Fra: Brandvoll, Christiane Maisch[Christiane.Maisch.Brandvoll@agderfk.no]
Sendt: 25.04.2025 14:58:25
Til: Pechinkina, Ludmila[ludmila.pechinkina@statsforvalteren.no]
Kopi: Stallemo, Maarten Nandrup[Maarten.Nandrup.Stallemo@agderfk.no];
Tittel: SV: Anmodning om tilleggsopplysninger - søknad om tiltak i vann - ny Ose bru

Hei! Tilleggsopplysninger/presiseringer til søknad om tiltak i vann ved ny Ose bru:

Emne: Anmodning om tilleggsopplysninger - søknad om tiltak i vann - ny Ose bru

1 Skisse av areal som blir berørt av tiltaket, både permanent og midlertidig.

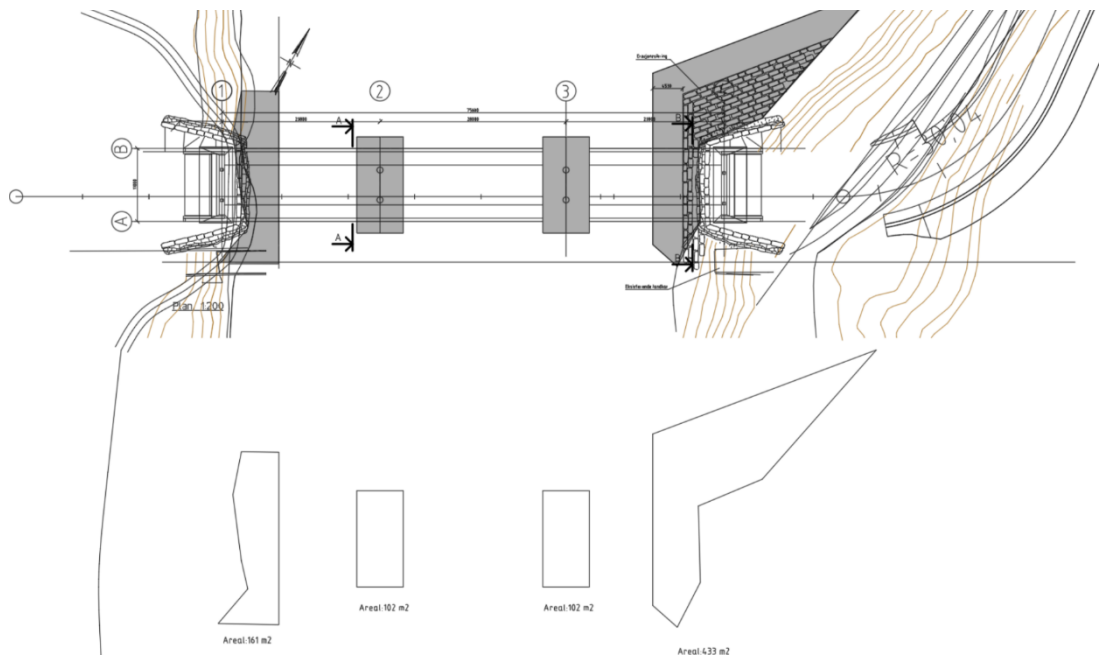
1. Dere har ikke avgrenset bunnareal som tiltakene vil berøre. Det kommer heller ikke frem av arealplankartet. Vi ber derfor om arealet avgrenses på kart i hensiktsmessig målestokk.

- 1) Samlet bunnareal som tiltakene vil berøre; både permanent og midlertidig, er markert med brun farge i skissen under. Tiltakene vil ikke skje samtidig, de vil skje etappevis (se liste i punkt 2). Bilde nr. 2 viser arealet som blir beslaglagt av brufundamenter og erosjonssikringen (tilsvarende figur 3 i søknaden) .
